Elenco nuovi prodotti disponibili a magazzino SCAME Italy

Serie LIBERA

• COMUNICAZIONE DI MODIFICA

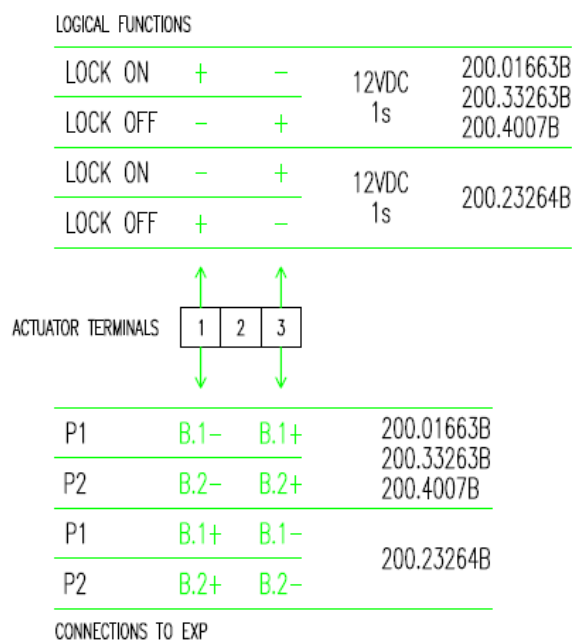
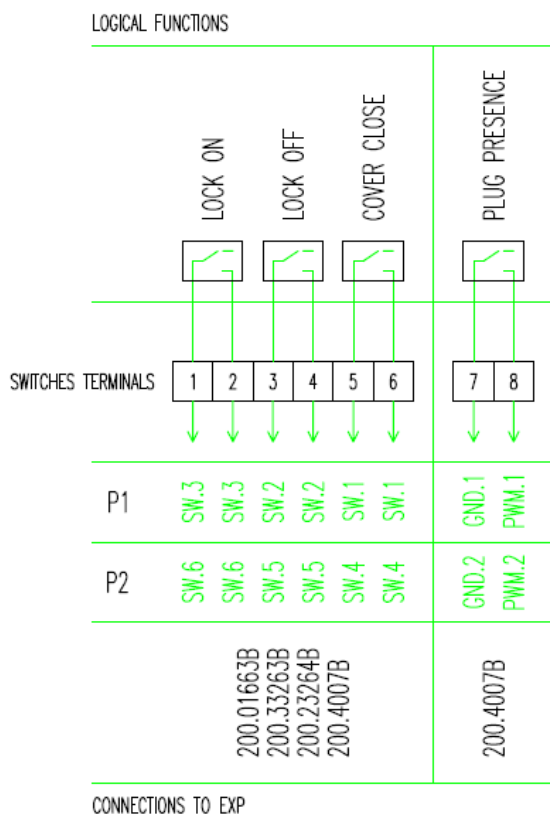
Scame Parre S.p.A. informa che, con lo scopo di standardizzare i cablaggi e razionalizzare le procedure di collaudo, le prese con blocco Tipo 3A (200.01663B), Tipo 3C (200.33263B), Tipo 2 (200.23264B) e Unel (200.4007B) sono state modificate.

La modifica consiste nel:

- Riposizionamento dei segnali sulla morsetteria come la 200.23264B (vedi schema allegato).
- Passaggio da 0,75 a 0,5 mmq per i conduttori di collegamento degli switch (i conduttori da 0,75 mmq saranno utilizzati fino ad esaurimento).

La modifica interesserà tutti gli articoli prodotti dal 05.05.2014, per i quali i fogli di istruzioni saranno aggiornati al nuovo cablaggio.

La modifica non sarà retroattiva pertanto tutti gli articoli presenti a magazzino in tale data verranno forniti, fino ad esaurimento, con il precedente cablaggio.

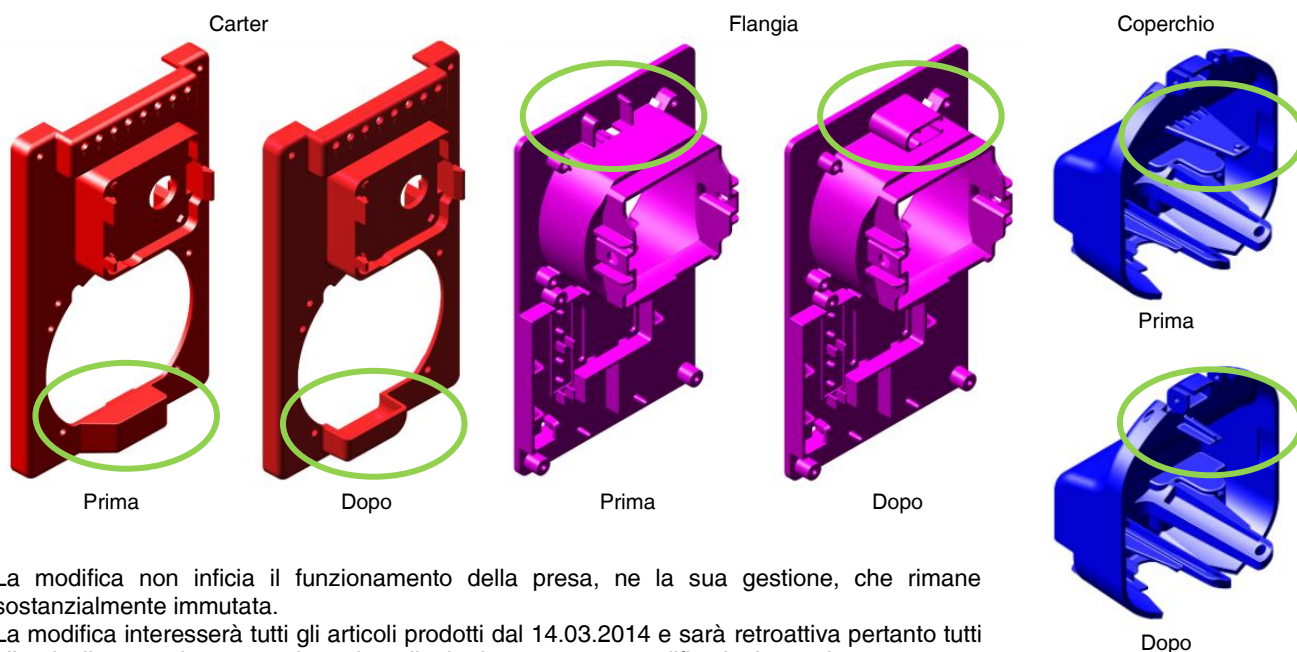
Scame Parre S.p.A. informa che, con lo scopo di garantire l'interoperabilità con il maggiore numero possibile di spine Schuko oggi presenti sul mercato, la presa UNEL con blocco (200.4007B) è stata modificata. La modifica consiste nel ridimensionamento dell'aletta premi-microswitch presente su coperchio (che impediva la chiusura dello stesso nel caso di inserimento di spine angolate) e conseguente riposizionamento del microswitch.

La modifica interesserà tutti gli articoli prodotti dal 14.03.2014 e sarà retroattiva pertanto tutti gli articoli presenti a magazzino prima di tale data verranno modificati a loro volta.
